**Oggetto:** Progetto del parco eolico denominato "IMPERIA Monti Moro e Guardiabella" della potenza complessiva di 198,4 MW da realizzare nei Comuni di Aurigo, Borgomaro, Castellaro, Cipressa, Dolcedo, Pietrabruna, Pieve di Teco, Pompeiana, Prelà, Rezzo con strada di accesso in San Lorenzo al Mare e Costarainera (IM). **Codice procedura 12674. Istruttoria tecnica CTPNRR-PNIEC. Osservazioni.**

## PROGETTO PARCO EOLICO IMPERIA MONTI MORO E GUARDIABELLA

### Osservazioni

**PUNTO 6) IMPATTI DELLE OPERE SUL RETICOLO IDROGRAFICO E LE SORGENTI**  
 Incidenza delle opere sull'areale idrico superficiale e sotterraneo.

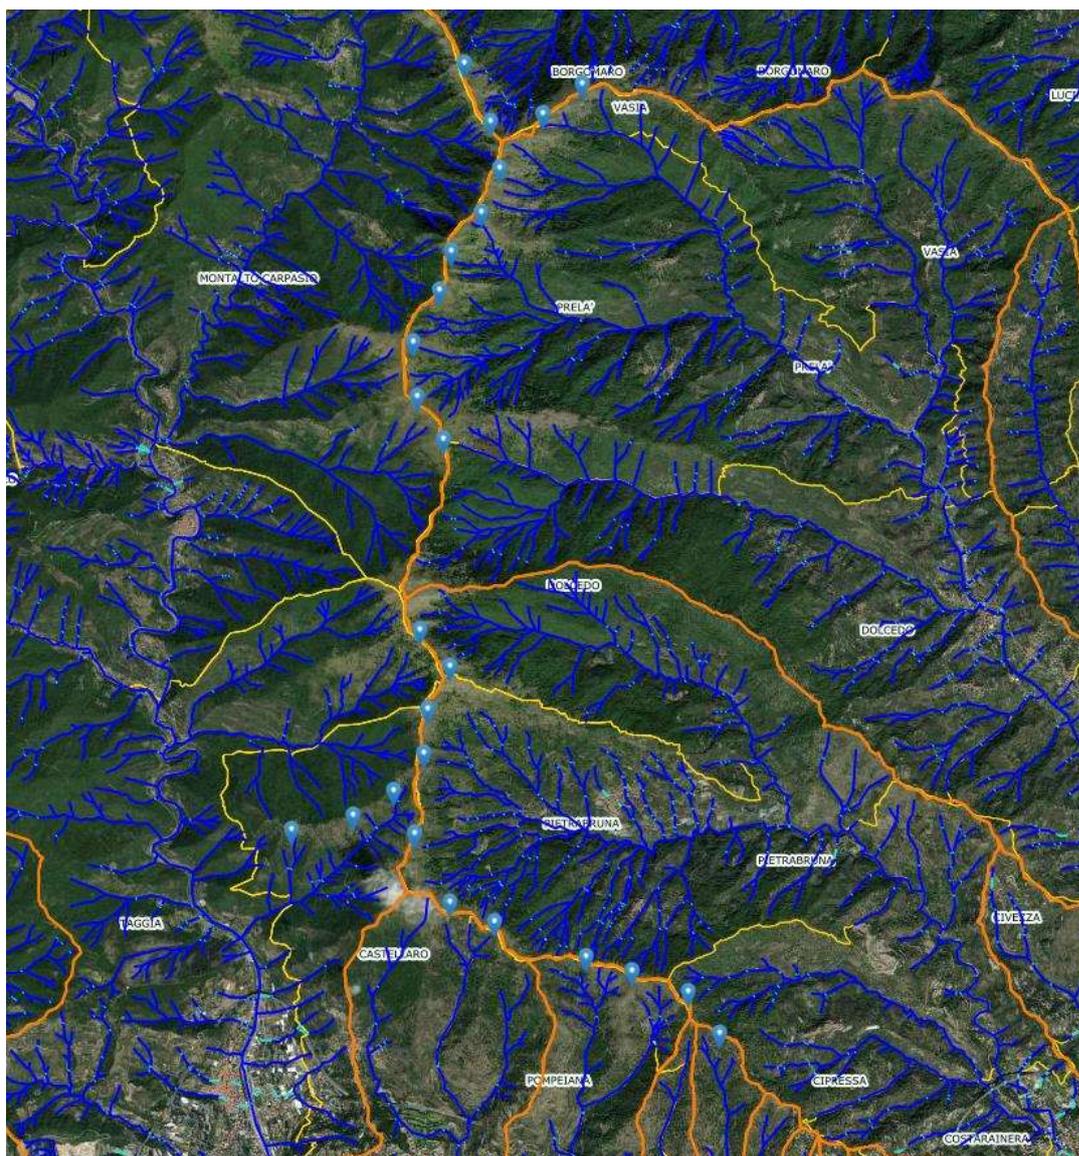
Come si può notare nell'illustrazione sopra riportata, lungo i crinali dipartono decine e decine di rii ed impluvi da cui si formano e nascono le sorgenti che forniscono anche i centri abitati.

L'area come si può notare dalla documentazione cartografica riportante le opere, in particolare le fondazioni delle pale, andrebbero ad incidere sul reticolo idrografico dove sono presenti cartograficamente numerose sorgenti di elevata importanza. Nel progetto non si indica l'areale SOVRASTANTE di accumulo delle acque piovane che alimentano le sottostanti sorgenti, **pertanto non vi sono studi che dimostrino che gli enormi sbancamenti in profondità e le numerose palificazioni di sostegno all'impianto che verrebbero realizzati soprattutto per le fondazioni delle singole pale, non vadano ad interferire con i bacini idrografici di accumulo (e le sorgenti/captazioni sotterranee).**

aree percorse dal fuoco periodi 2003-2010 al 2019 con indicati i punti delle singole pale eoliche.

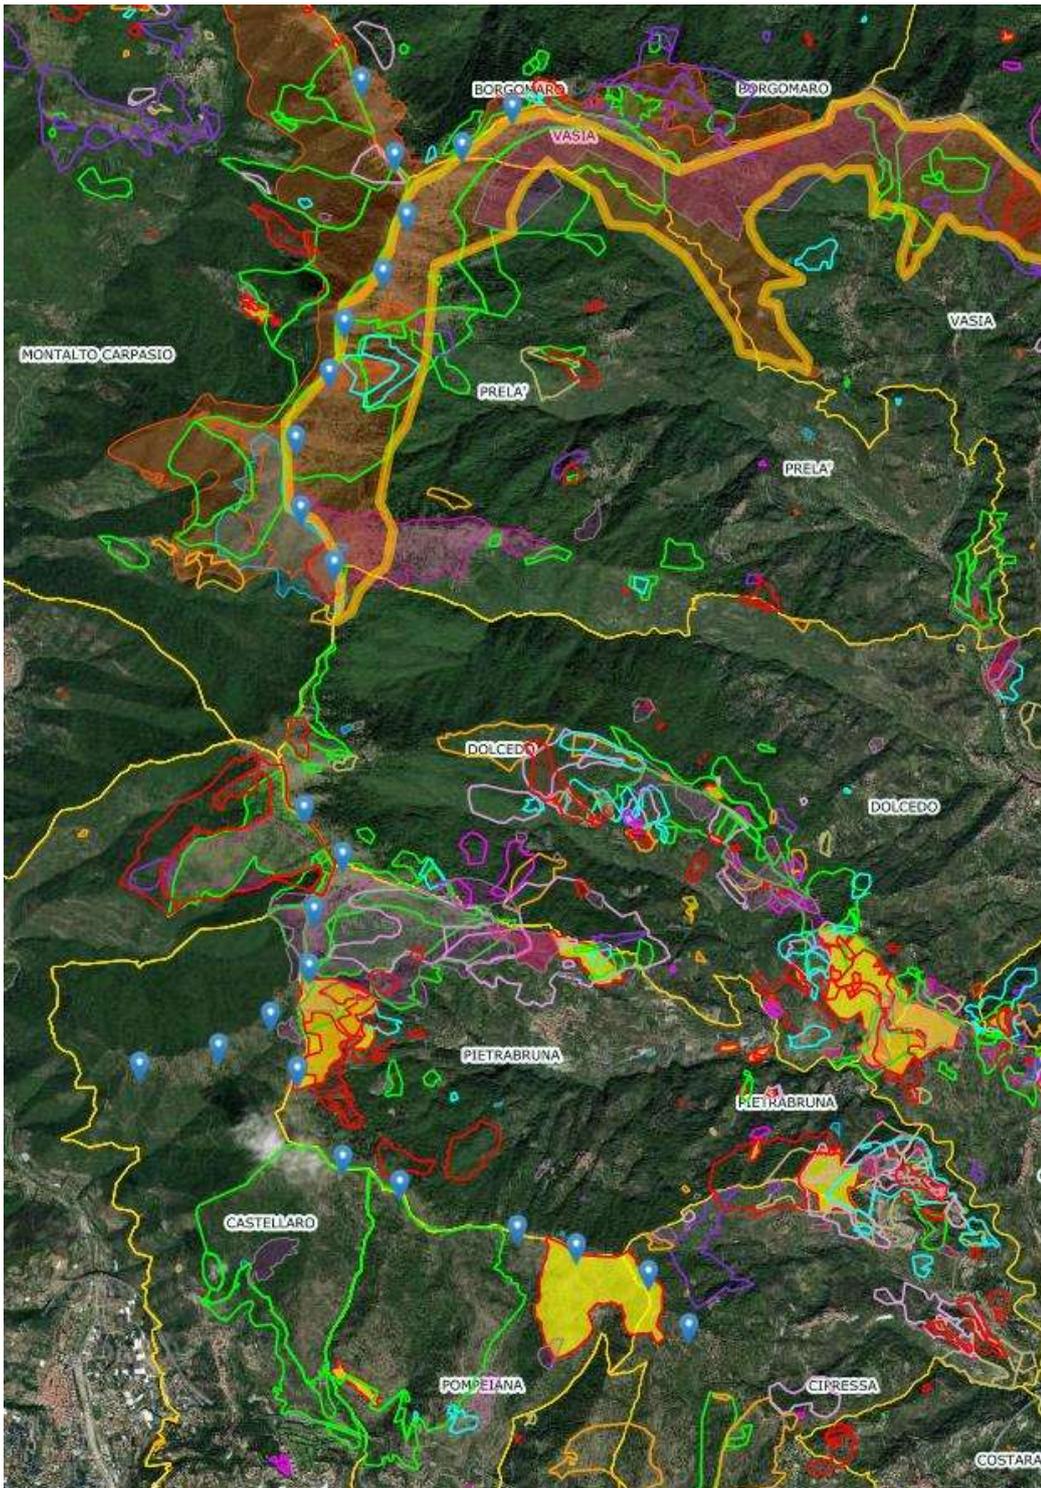
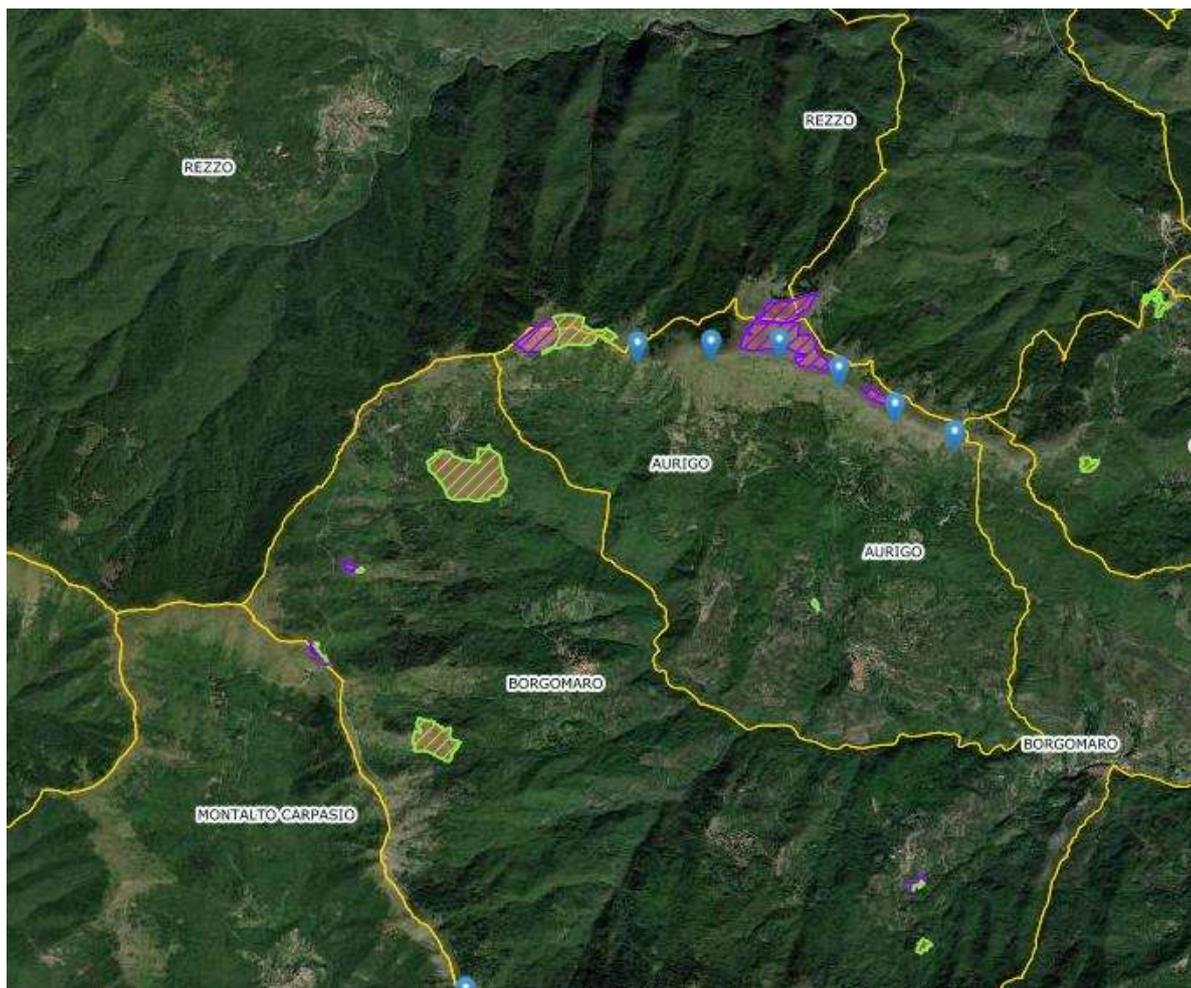
Come si può notare nelle illustrazioni sotto riportate, molte delle aree su cui sono presenti i singoli impianti eolici ricadono all'interno di aree percorse da incendi boschivi e pertanto in violazione alla Legge Nazionale n. 353 del 07.11.2000, "Legge quadro in materia di incendi boschivi", la quale permette di apporre varianti con cambi di destinazione d'uso in aree percorse dal fuoco ove gli strumenti urbanistici consentivano prima del passaggio del fuoco; però non permette in maniera assoluta una variazione dello strumento urbanistico vigente al momento dell'incendio per i 15 anni successivi e quindi varianti alla pianificazione urbanistica come nel caso in questione sia a livello comunale che regionale.

aree percorse dal fuoco periodi 2020-2022 con indicati i punti delle singole pale eoliche

#### **2.1.5. Aree Carsiche**

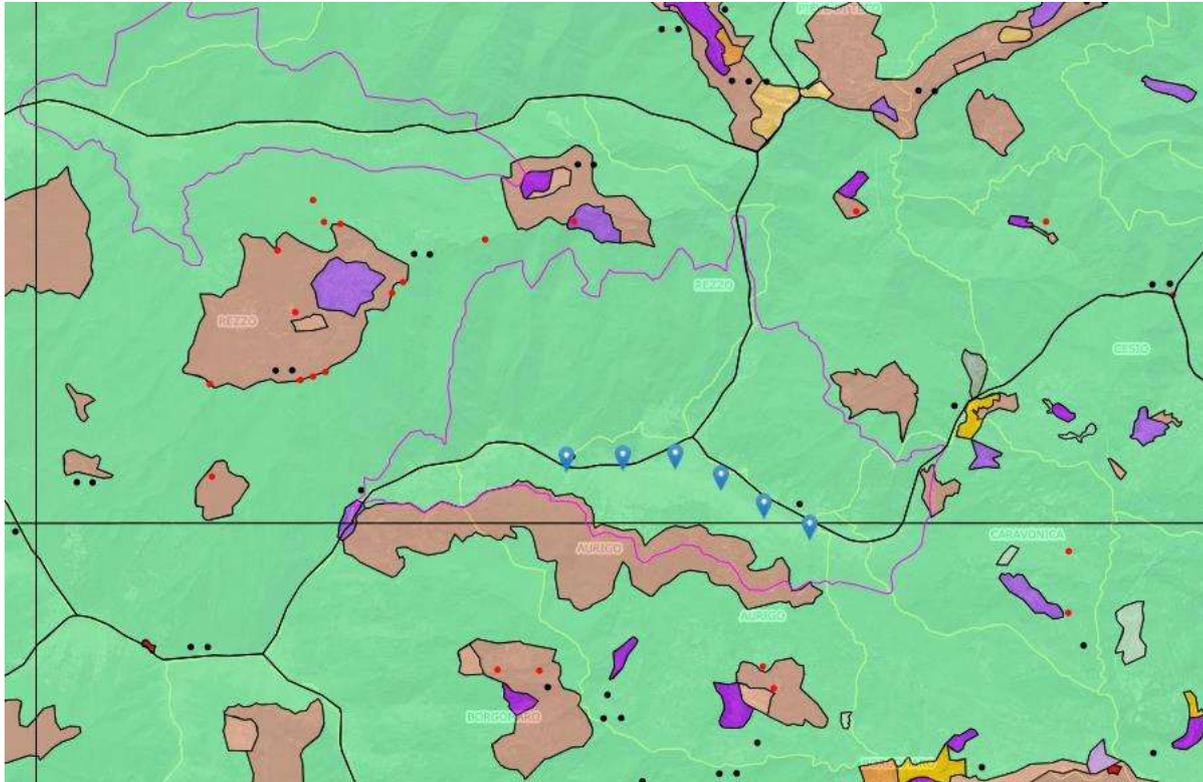
**Come si può notare nelle illustrazioni sotto riportate, un'area su cui ricadrebbero n.6 pale è classificata come AREA CARSICA codice IM09 denominata Guardiabella**

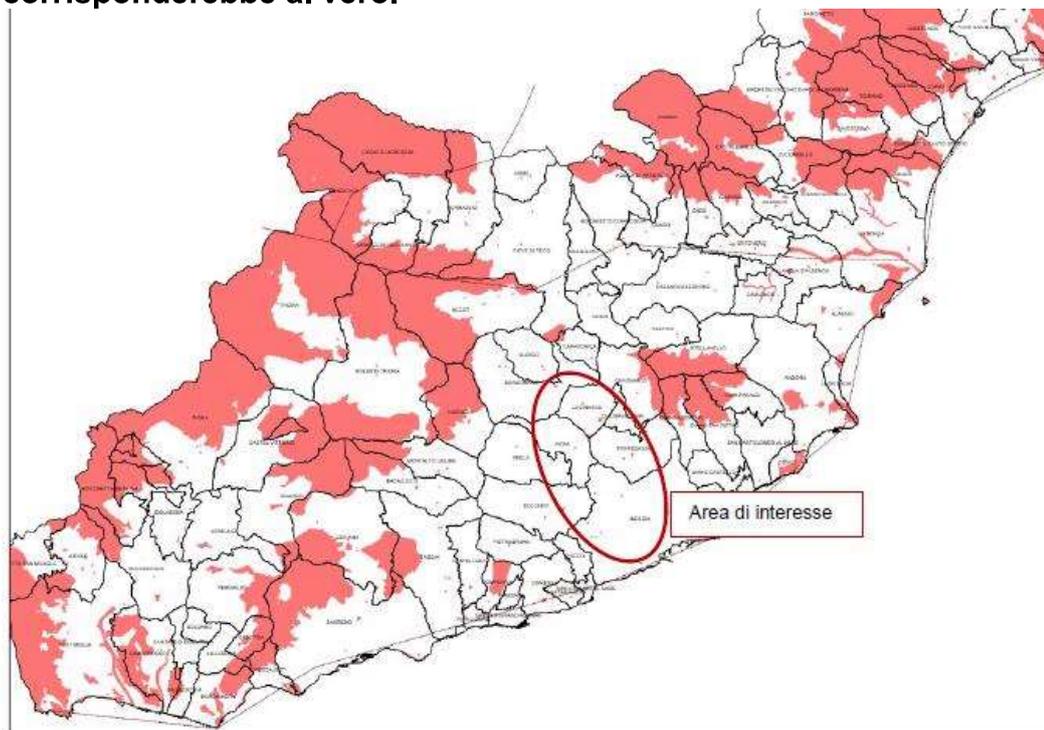
Si osserva in primis che la raffigurazione riportata nella relazione non tecnica, riporta una figura non corrispondente alla reale mappatura delle aree non idonee della Regione Liguria. Inoltre quanto dichiarato a progetto sempre riportato sotto la mappatura non corrisponderebbe al vero.

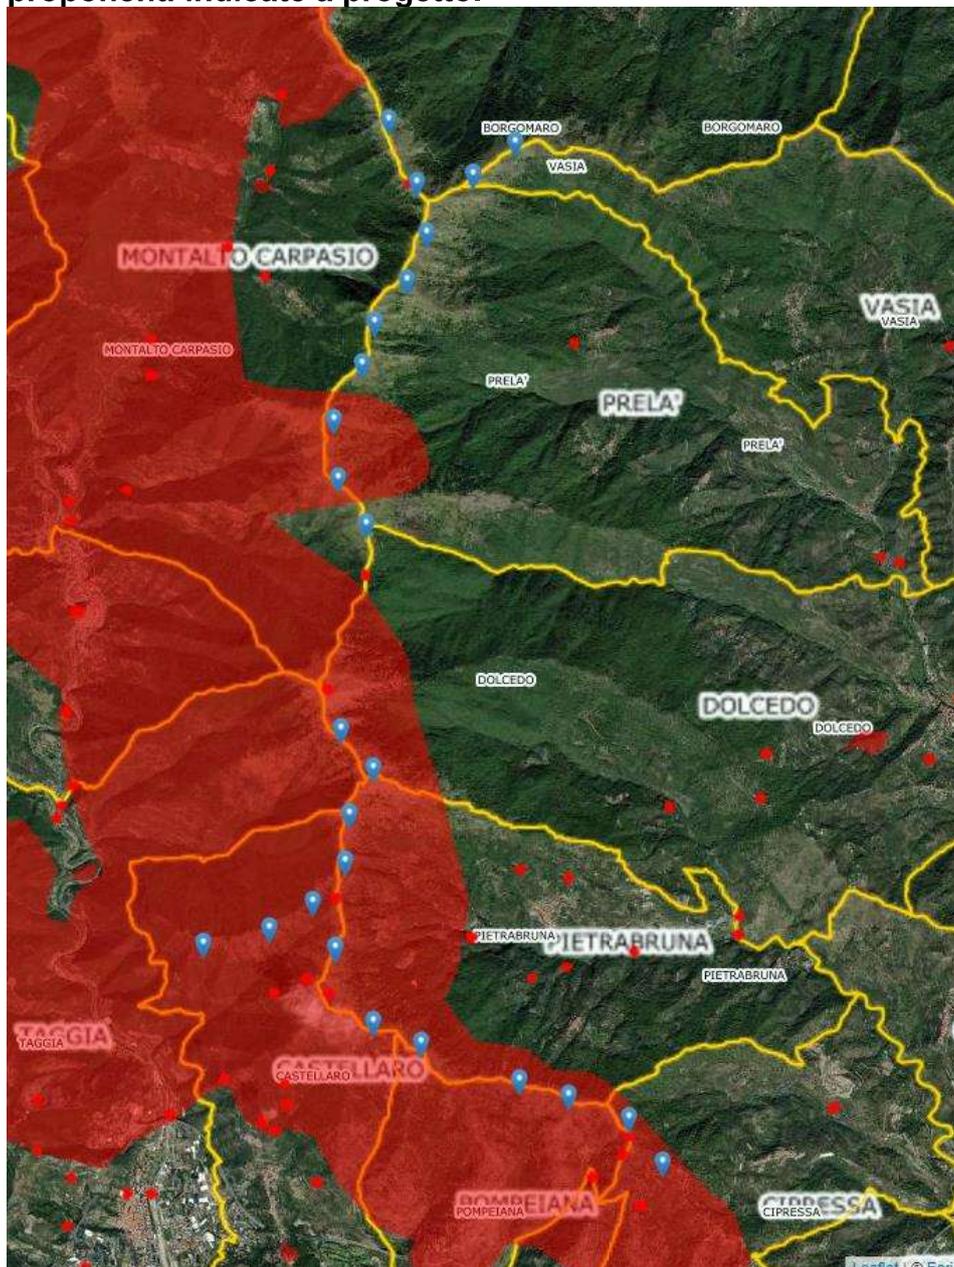
Si riporta qui sotto la reale mappatura estratta dal Geoportale della Regione Liguria con riportati i punti relativi ai singoli aerogeneratori attraverso le coordinate fornite dai proponenti indicate a progetto.

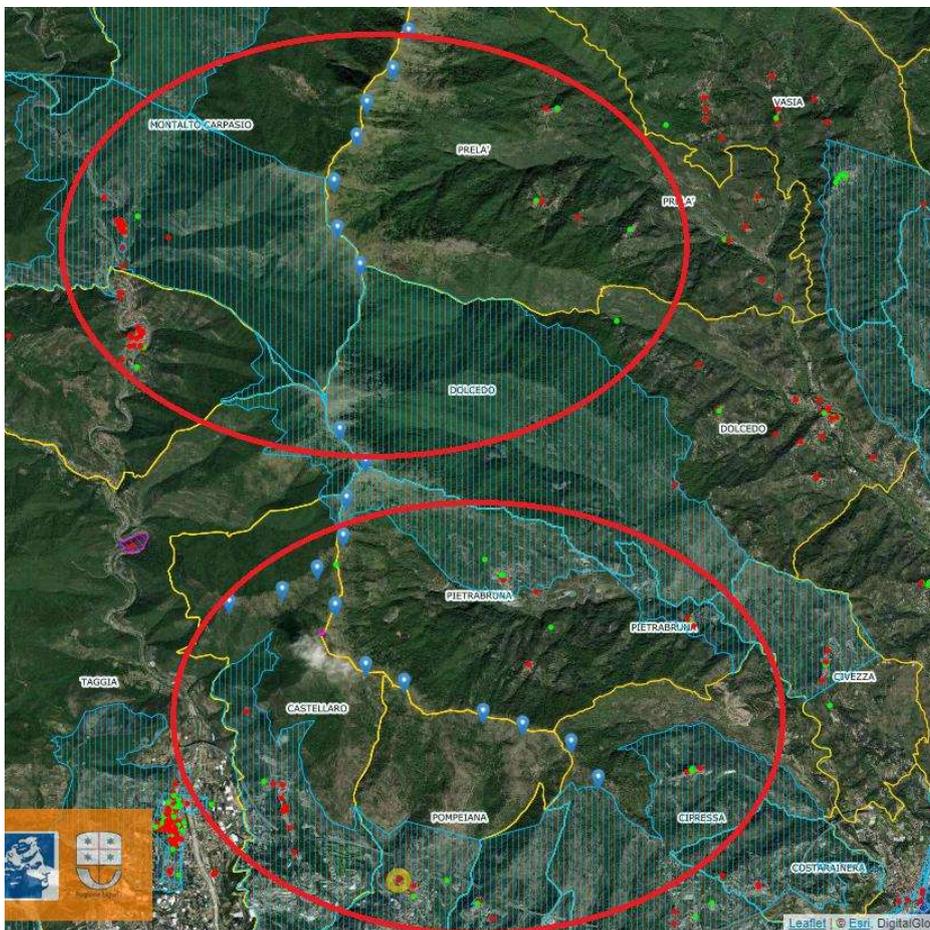
Alla luce della "vincolo" sul patrimonio culturale si evince che ad oggi le aree in cui è previsto l'impianto di n.32 aereogeneratori non sono idonee perché ricadono quasi tutte all'interno della fascia di rispetto della distanza di 3 km dai beni culturali tutelati dalla parte seconda del codice 42/2004. Nello specifico dei Beni Culturali tutelati in quanto compresi nella fascia di rispetto dei 3 km.
